ინსპექტირების (ექსპერტიზის) ანგარიში №IR_17-04-A013/02

ინსპექტირების (ექსპერტიზის)ობიექტი:
შპს გამომცემლობა კოლორის სასაწყობე შენობის პროექტი, მისამართი: კახეთის გზატკეცილი, რკინიგზის ჩიხი N20.

ko reqt i rebu l i proeqt i

საპროექტო შენობის ჭრილი 1-1

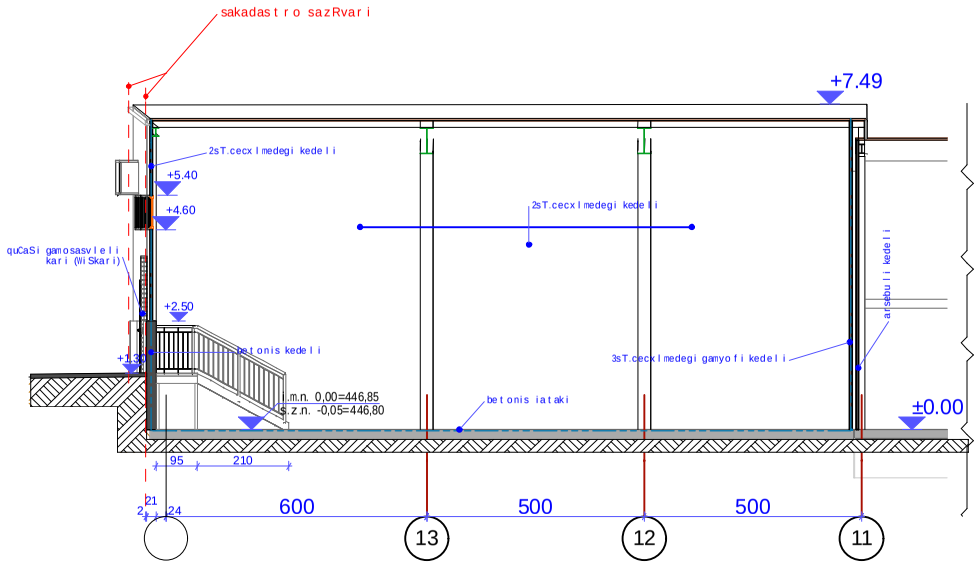
1. ქუჩის მხრიდან შესასვლელი კარის(ჭიშკრის) ნიშნულის აწევას,+ 1.05 დან +1,30მდე.
ეს ცვლილება განპირობებულია მომავალში გზის საფარის მოწყობისას ქუჩიდან მოვარდნილი წვიმის წყლისაგან შენობის დასაცავად. ეს ნიშნულის აწევა ამავდროულად გამოიწვევს ლითონის ჭიშკრის სიმაღლის დადაბლებას 3მ-დან 2,7მ-მდე და კიბის ამაღლებას 1,05მ-დან 1,3მ-დე. გასასვლელი კარი გადავა ლითონის ჭიშკრის მეორე მხარეს. კიბეც გადავა მეორე მხარეს და მოტრიალდება ჭიშკრის მართობულად.

saproeqto fasadi 1-14 .

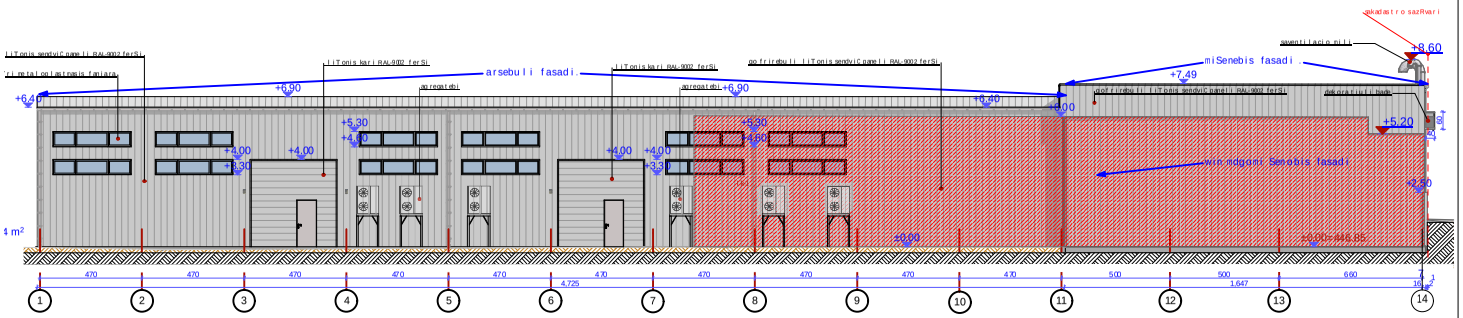
2. ქუჩის ფასადზე უნდა მოეწყოს სათავსოს ვენტილაციისათვის საჭირო სავენტილაციო ცხაურები და სავენტილაციო მილები. სავენტილაციო ცხაურები დაიფარება ლითონის კარკასზე მოწყობილი დეკორატიული ბადით,როგორც ეს ნახაზზეა ნაჩვენები,ხოლო მილები 1,5-1,7 მ-ით აცდება სახურავს.
